保安規定変更に係る基本方針 変更前後比較表

BWR基本方針 改定3 (令和元年8月)	BWR基本方針 改定4 (令和4年 月)	備考
<p data-bbox="341 619 1121 682">保安規定変更に係る基本方針</p> <p data-bbox="534 1060 926 1123">令和元年 8月</p> <p data-bbox="311 1218 1305 1669">東北電力株式会社 東京電力ホールディングス株式会社 中部電力株式会社 北陸電力株式会社 中国電力株式会社 日本原子力発電株式会社</p>	<p data-bbox="1498 619 2279 682">保安規定変更に係る基本方針</p> <p data-bbox="1691 1060 2083 1123">令和4年 月</p> <p data-bbox="1484 1218 2463 1753">東北電力株式会社 東京電力ホールディングス株式会社 中部電力株式会社 北陸電力株式会社 中国電力株式会社 日本原子力発電株式会社 電源開発株式会社</p>	<p data-bbox="2478 1092 2819 1155">記載の適正化 (改訂年月の反映)</p> <p data-bbox="2478 1690 2834 1753">記載の適正化 (今後変更申請予定の社を追記)</p>

BWR基本方針 改定3 (令和元年8月)	BWR基本方針 改定4 (令和4年 月)	備考
<p>改定履歴</p> <p>作成・・・令和元年5月9日            改定1・・・令和元年6月11日            改定2・・・令和元年7月9日            改定3・・・令和元年8月1日</p>	<p>改定履歴</p> <p>作成・・・令和元年5月9日            改定1・・・令和元年6月11日            改定2・・・令和元年7月9日            改定3・・・令和元年8月1日            改定4・・・令和4年 月 日</p>	<p style="text-align: center;">記載の適正化 (改訂年月の反映)</p>

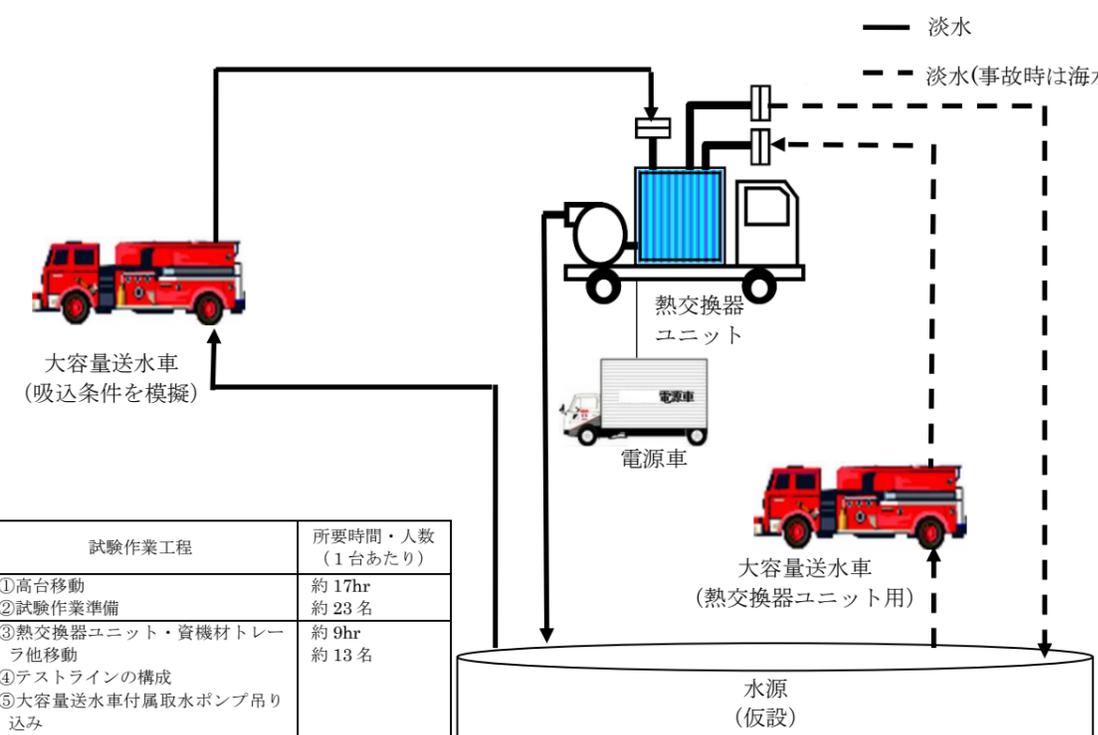
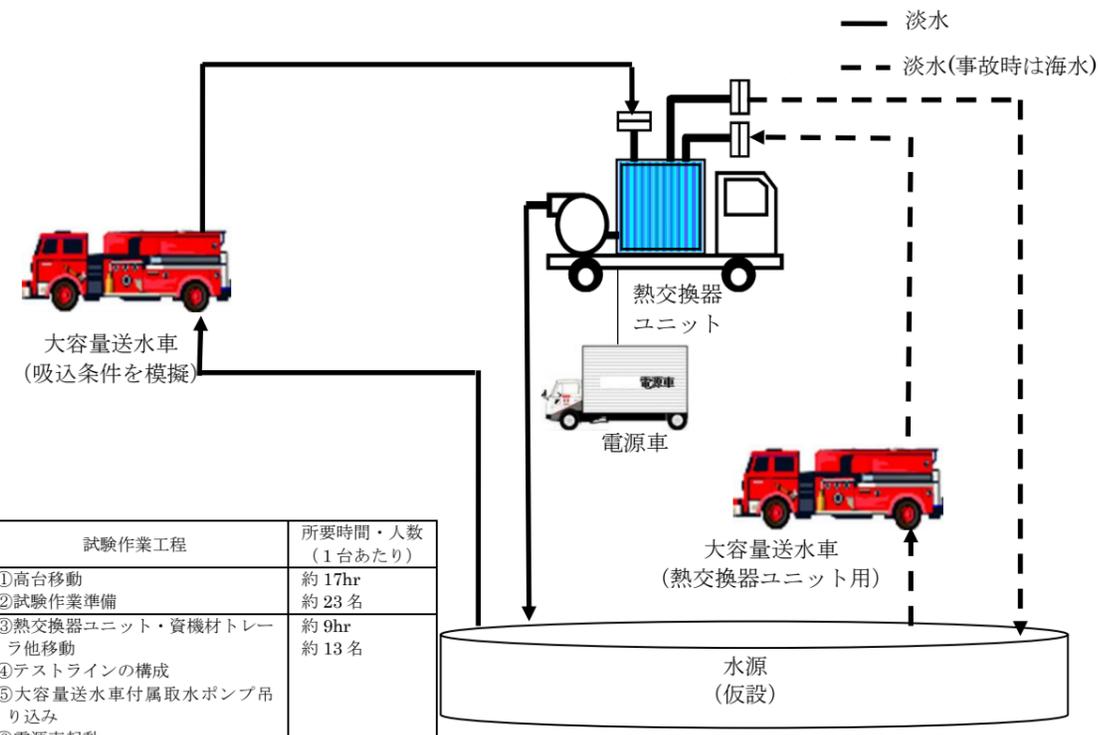
BWR基本方針 改定3 (令和元年8月)	BWR基本方針 改定4 (令和4年 月)	備考
<p>措置を許容される時間内に実施することが求められている。</p> <p>一方、機器の保全のための管理としては、保安規定に定める<b>保守</b>管理計画に基づき実施される保全作業によりその機能は担保されている。<b>保守</b>管理計画では、事業者が定めた保全計画に基づき機器・系統の点検、補修等を実施し、点検・補修の結果の確認・評価を行うこと等が定められている。保全計画は、使用実績や故障事例などの運転経験(メーカー推奨を含む)や使用環境、劣化モード、故障モード、科学的知見を踏まえて設定される。なお、この保全計画には、回転機器について定期的な運転によることも規定している。</p> <p>サーベランスの実施は、LC0を満足しているかの確認であり、サーベランスの頻度を増やしても設備の健全性が向上することはないことから、サーベランス頻度と設備の健全性は、必ずしも直接的に関連するものではないが、上記の考え方を踏まえ、サーベランスは保全計画に基づく定期的な運転頻度以内で実施する。</p> <p>LC0を満足していることの確認は、これまでもサーベランスでの確認以外に巡視等により実施されており、例えば運転員、保修員による日常の巡視により設備の不具合が確認された場合は、サーベランスによる設備の健全性確認にかかわらず LC0からの逸脱を宣言し適切な処置を実施している。事業者は、サーベランスによる確認のみに頼ることなく、運転監視、<b>発電用</b>原子炉施設の巡視及び日常の<b>保守点検</b>によっても LC0を満足していることを確認している。</p> <p>b. 重大事故等対処設備のサーベランス頻度の設定</p> <p>新たに設定する重大事故等対処設備のサーベランスの実施においては、保全計画に定める頻度以内で実施する。</p> <p>重大事故等対処設備には常設設備と可搬設備があり、常設設備は系統に接続されているか、容易に接続可能な状態となっており、可搬設備については系統と切り離して保管された状態となっている。この可搬設備のサーベランス頻度は、運用管理の観点から当面、<b>保守</b>管理計画に定める点検計画の点検頻度のうち最も短い3ヶ月毎を上限とする。(添付—1参照) 常設設備については、<b>保守</b>管理計画に定める点検計画の点検・補修の実施頻度以内で設定する。</p> <p>なお、仮に可搬設備のサーベランス頻度を1ヶ月毎とした場合には、系統と切り離して保管状態にある設備であることから、テストラインの構成等に多大なマンパワー、時間を要することになる。しかし、その効果として、より高い頻度で健全性は確認できるものの、健全性が向上するものではないことから、可搬設備のサーベランス頻度を3ヶ月毎とすることは、プラント管理全体から見て妥当と考える。</p> <p>設置許可基準規則により、<b>保守点検</b>による待機除外時のバックアップを確保することが求められている設備のバックアップ分についても同様にサーベランスを実施する。</p> <p>また、今後、運転<b>保守</b>経験を踏まえ、必要に応じてサーベランス頻度の見直しを実施していく。</p> <p>(3) 設計基準事故対処設備と重大事故等対処設備を兼ねる設備のサーベランスの取扱い</p> <p>設計基準事故対処設備と重大事故等対処設備を兼ねる設備(ほう酸水注入ポンプ、</p>	<p>求される措置を許容される時間内に実施することが求められている。</p> <p>一方、機器の保全のための管理としては、保安規定に定める<b>施設</b>管理計画に基づき実施される保全作業によりその機能は担保されている。<b>施設</b>管理計画では、事業者が定めた保全計画に基づき機器・系統の点検、補修等を実施し、点検・補修の結果の確認・評価を行うこと等が定められている。保全計画は、使用実績や故障事例などの運転経験(メーカー推奨を含む)や使用環境、劣化モード、故障モード、科学的知見を踏まえて設定される。なお、この保全計画には、回転機器について定期的な運転によることも規定している。</p> <p>サーベ<b>イ</b>ランスの実施は、LC0を満足しているかの確認であり、サーベ<b>イ</b>ランスの頻度を増やしても設備の健全性が向上することはないことから、サーベ<b>イ</b>ランス頻度と設備の健全性は、必ずしも直接的に関連するものではないが、上記の考え方を踏まえ、サーベ<b>イ</b>ランスは保全計画に基づく定期的な運転頻度以内で実施する。</p> <p>LC0を満足していることの確認は、これまでもサーベ<b>イ</b>ランスでの確認以外に巡視等により実施されており、例えば運転員、保修員による日常の巡視により設備の不具合が確認された場合は、サーベ<b>イ</b>ランスによる設備の健全性確認にかかわらず LC0からの逸脱を宣言し適切な処置を実施している。事業者は、サーベ<b>イ</b>ランスによる確認のみに頼ることなく、運転監視、原子炉施設の巡視及び日常の<b>保全</b>によっても LC0を満足していることを確認している。</p> <p>b. 重大事故等対処設備のサーベ<b>イ</b>ランス頻度の設定</p> <p>新たに設定する重大事故等対処設備のサーベ<b>イ</b>ランスの実施においては、保全計画に定める頻度以内で実施する。</p> <p>重大事故等対処設備には常設設備と可搬設備があり、常設設備は系統に接続されているか、容易に接続可能な状態となっており、可搬設備については系統と切り離して保管された状態となっている。この可搬設備のサーベ<b>イ</b>ランス頻度は、運用管理の観点から当面、<b>施設</b>管理計画に定める点検計画の点検頻度のうち最も短い3ヶ月毎を上限とする。(添付—1参照) 常設設備については、<b>施設</b>管理計画に定める点検計画の点検・補修の実施頻度以内で設定する。</p> <p>なお、仮に可搬設備のサーベ<b>イ</b>ランス頻度を1ヶ月毎とした場合には、系統と切り離して保管状態にある設備であることから、テストラインの構成等に多大なマンパワー、時間を要することになる。しかし、その効果として、より高い頻度で健全性は確認できるものの、健全性が向上するものではないことから、可搬設備のサーベ<b>イ</b>ランス頻度を3ヶ月毎とすることは、プラント管理全体から見て妥当と考える。</p> <p>設置許可基準規則により、<b>保全等</b>による待機除外時のバックアップを確保することが求められている設備のバックアップ分についても同様にサーベ<b>イ</b>ランスを実施する。</p> <p>また、今後、運転<b>保全</b>経験を踏まえ、必要に応じてサーベ<b>イ</b>ランス頻度の見直しを実施していく。</p> <p>(3) 設計基準事故対処設備と重大事故等対処設備を兼ねる設備のサーベ<b>イ</b>ランスの取扱い</p> <p>設計基準事故対処設備と重大事故等対処設備を兼ねる設備(ほう酸水注入ポン</p>	<p>法令改正の反映(記載の適正化)</p> <p>法令改正の反映(記載の適正化)</p> <p>法令改正の反映(記載の適正化)</p> <p>記載の適正化(冒頭で定義しているため発電用を削除)</p> <p>法令改正の反映(記載の適正化)</p> <p>法令改正の反映(記載の適正化)</p> <p>法令改正の反映(記載の適正化)</p> <p>法令改正の反映(記載の適正化)</p> <p>法令改正の反映(記載の適正化)</p> <p>法令改正の反映(記載の適正化)</p> <p>法令改正の反映(記載の適正化)</p>
